DIRECTIVA 93/91/CEE DE LA COMISIÓN

de 29 de octubre de 1993

por la que se adapta al progreso técnico la Directiva 78/316/CEE del Consejo sobre el acondicionamiento interior de los vehículos de motor (identificación de los mandos, las luces testigo y los indicadores)

• *Figura 1*

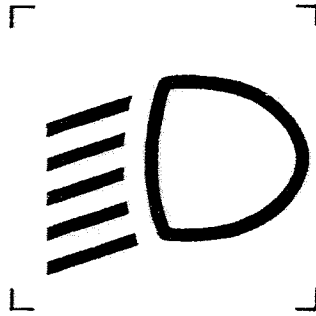
Los símbolos que aparecen en las figuras 1 a 29 serán sustituidos por los que aparecen en las siguientes figuras 1 a 23 :

Interruptor general de alumbrado

ISO 2575 nº 4.23

Color de la luz testigo: verde

*Figura 2***Luces de cruce**

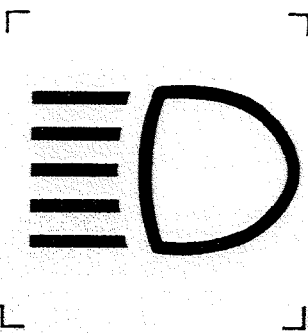
Las áreas perfiladas podrán estar rellenas
 En caso de que el mando no sea independiente, será identificado por el símbolo de la figura 1
 El número de líneas podrá ser de cuatro.

ISO 2575 nº 4.2

Color de la luz testigo: verde

*Figura 3***Luces de carretera**

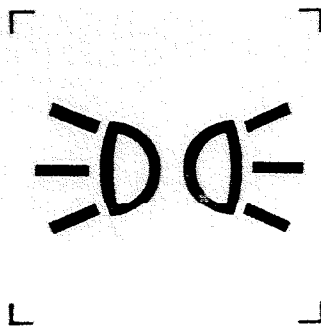
Las áreas perfiladas podrán estar rellenas
 El número de líneas podrá ser de cuatro

ISO 2575 nº 4.1

Color de la luz testigo: azul

*Figura 4***Luces de posición**

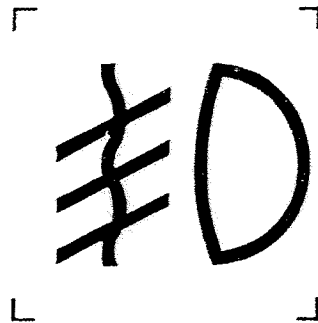
Las áreas perfiladas podrán estar rellenas
 En caso de que el mando no sea independiente, será identificado por el símbolo de la figura 1

ISO 2575 nº 4.33

Color de la luz testigo: verde

*Figura 5***Luces antiniebla delanteras**

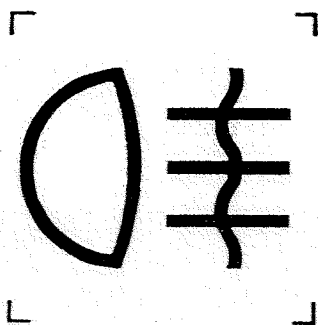
Las áreas perfiladas podrán estar rellenas

ISO 2575 nº 4.21

Color de la luz testigo: verde

*Figura 6***Luz antiniebla trasera**

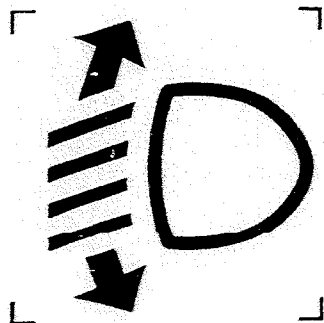
Las áreas perfiladas podrán estar rellenas

ISO 2575 nº 4.22

Color de la luz testigo: amarillo

*Figura 7***Dispositivo nivelador de faros**

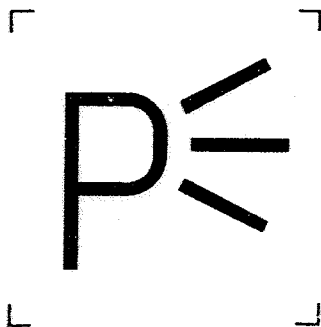
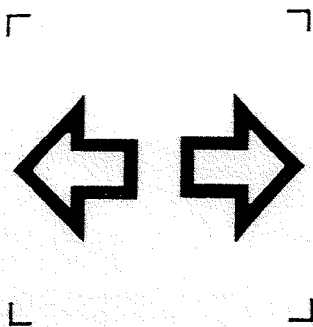
Las áreas perfiladas podrán estar rellenas

La identificación podrá realizarse de acuerdo con el apéndice 7 del Anexo I de la Directiva 76/756/CEE

El número de líneas podrá ser de cinco

ISO 2575 nº 4.27

Color de la luz testigo : verde*Figura 9***Indicadores de dirección**

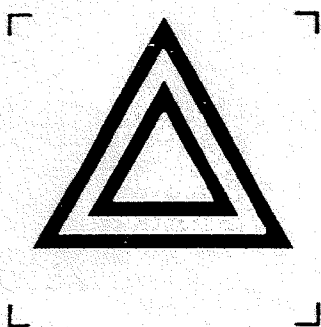
Las áreas perfiladas podrán estar rellenas

Si las luces testigo de los indicadores derecho e izquierdo de dirección están separadas, podrán utilizarse las dos flechas la una independientemente de la otra. En tal caso, ambas flechas podrán utilizarse simultáneamente como luz testigo de las luces de emergencia junto con o en lugar del símbolo exigido en la figura 10.

ISO 2575 n° 4.3

Color de la luz testigo : verde

*Figura 20***Avería en los frenos**

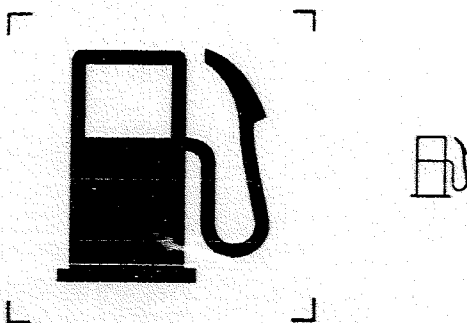
En caso de que una luz testigo indique diversos estados del sistema de frenado, a excepción del fallo del sistema antibloqueo de los frenos, deberá utilizarse el símbolo indicador de avería en los frenos de la figura 20.

ISO 2575 nº 4.31

Color de la luz testigo: rojo
